WEIDEMANNS VEI

27, 29, 31 & 33

VAO-UTREDNING TIL DETALJREGULERING

PROSJEKTNR. DOKUMENTNR.
A221169 VA-01

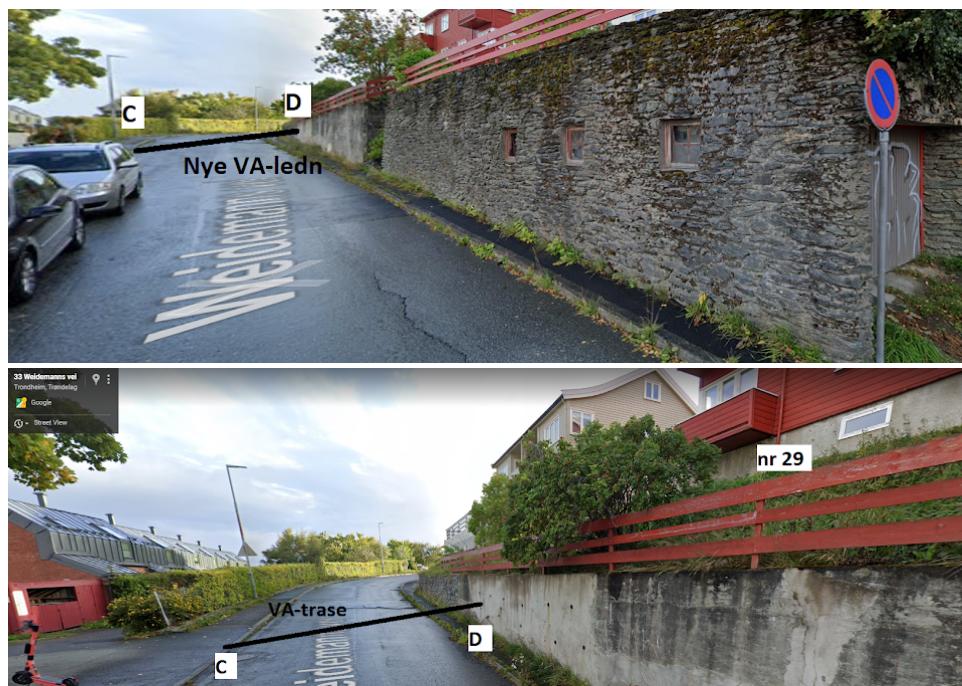
Svar på pkt 1
 Det ligger en høy støttemur mellom Weidemanns vei og de planlagte boligene, se utklipp nedenfor

Den delen av muren som ligger langs nr27 er 3-4 meter høy (se øverste utsnitt). Ser nesten verneverdig ut. Garasje på innsiden, jfr vinduene i muren.

Der nye va-ledninger skal krysse vegen, ved nr 29 (pkt D) er støttemuren ca 2,8 meter høy. Muren ser ut til å være i dårlig stand, gjennomhullet av drensedrøp. Byggetegninger av muren finnes muligens hos byarkivet. Tegninger kan i så fall bestilles direkte hos byarkivet, følg denne linken: <https://www.trondheim.kommune.no/org/organisasjon/byarkivet/>

Vet du om det skal gjøres noe med muren, om den skal utskiftes eller beholdes som nå?

Mener det er ok for Kommunalteknikk å krysse vegen med nye va-ledninger i trase C - D (som vist på mottatte va-plan og utsnittene ovenfor) . Skal det fortsatt være mur her så bør det vurderes å legge va-ledningene i varerør under muren, jfr TEK17 §15.7 og 15.8.

Mener fordrøringsmagasinet er plassert altfor nærmre støttemuren og for nærmre bygg B på mottatte va-plan.

For kommunale ledninger er det krav om minst 4 meter avstand ledning - støttemur og 4 meter for ledning - bygning.

Jfr sanitærreglementet del 1 pkt 3.5 og va-normen pkt 11.2. Avstanden kan reduseres til 2 meter dersom fundament på bygg/støttemur legges til underkant ledning. Reglene anbefales fulgt for private ledninger. Det må være plass til drensløft rundt byggene og til fremtidig utskifting av fordrøringsmagasinet uten at muren raser ut.

Mener derfor det bør vurderes å endre plassering av fordrøringsmagasinet eller velge en mindre plasskrevende løsning, f.eks en kumløsning. Eller justere plassering av bygg B.
